**URGENT: AVIS DE SÉCURITÉ**  
**Chambres de pression H-2 Level 1®**

8 Août 2022

### Chambre de Pression H-2 Level 1®

**Photo 2 : Largeur de la charnière, 54mm  
(Chambres impactées)**

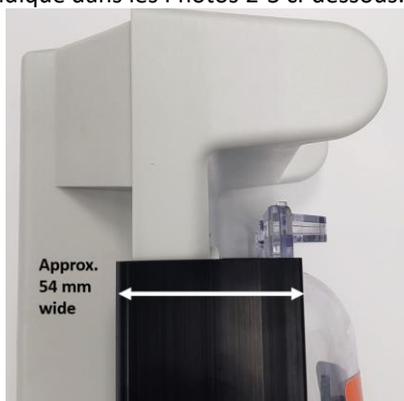
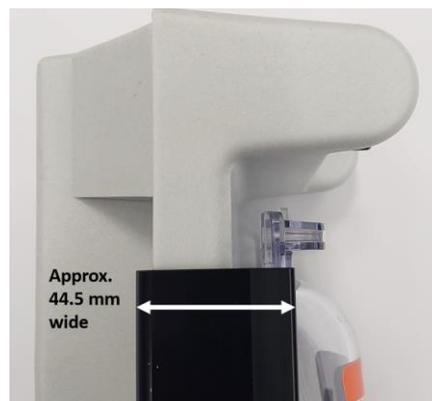
Smiths Medical a procédé dans le passé à un changement de conception afin d'agrandir la charnière de la chambre de pression H-2 équipant les réchauffeurs de fluides à haut débit Level 1 (Modèles H-1025 ou H-1200) ou ajoutée au modèle H-1000. Smiths Medical a identifié que les chambres de pression H-2 équipées avec le modèle de charnière plus grande peut potentiellement avoir un impact délétère sur le niveau de pression exercé sur la poche à perfusion lorsque cette dernière est en place dans la chambre. Ceci peut conduire à une réduction de débit, stopper ce dernier ou laisser un volume résiduel dans la poche de perfusion.

La chambre de pression avec le modèle de charnière plus grande est susceptible d'engendrer cette problématique dans les conditions suivantes:

- ii. Si vous possédez un réchauffeur avec un numéro de série qui n'est pas recensé dans le tableau contenu dans la présente, alors vous devrez vérifier si la chambre de pression n'a pas été modifiée / changée avec un kit de remplacement de porte et de la charnière H2, ou par un kit H-2 Plus pour porte et charnière Level 1. Vous pouvez le vérifier en mesurant la largeur de la charnière de porte de la chambre de pression comme indiqué ci-dessous dans les Photos 2 et 3.

- iii. Si vous détenez un kit de remplacement pour porte et charnière de chambre de pression H2 ou H2 Plus vous devez vérifier s'il s'agit du modèle court ou large de charnière en mesurant la largeur de la charnière. Comme indiqué dans les Photos 2-3 ci-dessous.

2. Si l'appareil possède une charnière plus étroite comme indiqué dans la figure 3, ce dernier n'est pas affecté et vous pouvez continuer à utiliser l'appareil selon les instructions décrites dans les sections 3b et 3c ci-dessous.
3. Si le dispositif possède une charnière large comme indiqué en Photo 2, alors la chambre est impactée, et cette dernière devra être remplacée. Smiths Medical vous contactera par courriel par le biais l'adresse ci-après pour vous informer de

Afin d'assurer le déploiement de cette mesure corrective dans les meilleurs délais, Smiths Medical fournira aux clients identifiés un kit de remplacement accompagné d'instructions afin qu'ils puissent modifier toutes les chambres de pression H-2 Level 1 impactées et les remplacer avec un modèle de charnière plus étroite. Smiths Medical contactera les clients dès que les kits de remplacement seront disponibles. Veuillez noter que le changement de charnière effectué par le personnel hospitalier n'aura aucune incidence sur la garantie.
